改善箇所説明図

車両を下から見た写真

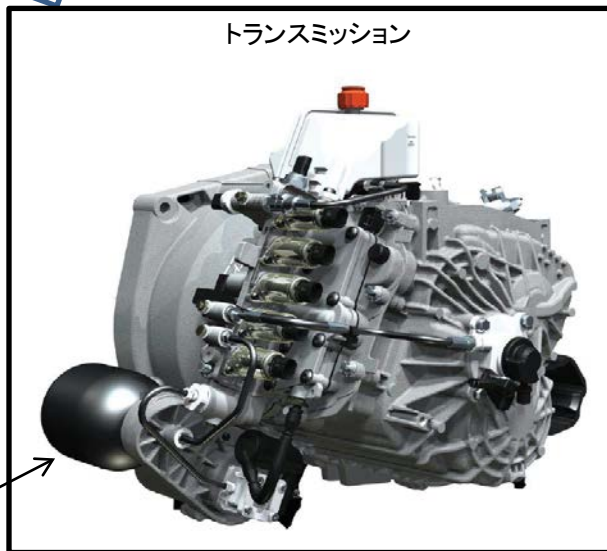
基準不適合発生箇所

トランスミッションをエンジンに組み付ける工程において、トランスミッションの内部部品に過大な負荷が加わったため、そのままの状態で使用を継続すると、トランスミッションの内部部品が破損し、シフト操作及び動力伝達が困難になる。最悪の場合、走行不能になる恐れがある。

改善の内容:

全車両、良品のトランスミッションと交換し、適切にエンジンと組み付ける。

識別:

フィリング・プラグの横位置に、白ペイントを塗布。
